TRANS/WP.29/650
16 February 1999

ПРОЕКТ ДОПОЛНЕНИЯ 2 К ПОПРАВКАМ СЕРИИ 03
К ПРАВИЛАМ № 44

(Детские удерживающие устройства)

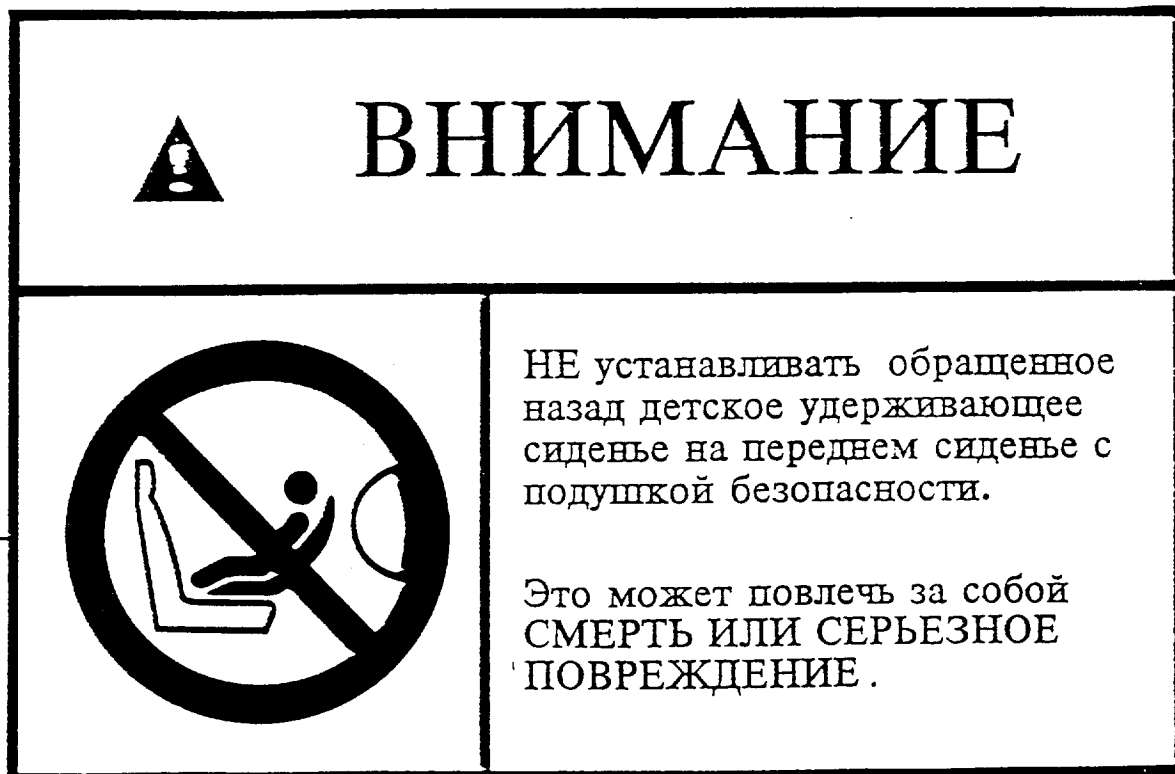
Включить новый пункт 4.5 следующего содержания:

"4.5 Кроме того, в случае обращенных назад детских удерживающих устройств в непосредственной близости от того места, где в детском удерживающем устройстве находится голова ребенка, и на видимой поверхности детской удерживающей системы должен быть стационарно прикреплен нижеуказанный предупредительный знак (приводится минимальная текстовая информация).

Для надписей на предупредительном знаке используется язык (языки) страны продажи устройства.

Минимальный размер знака: 60 x 120 мм.

Очертания знака,
вертикальная и
горизонтальная линии
черного цвета

Изображение черного цвета на
белом фоне

Круг и линия красного цвета на
белом фоне

Текст в нижней части знака
черного цвета на белом фоне

Текст в верхней части знака и
символ черного цвета на
желтом фоне
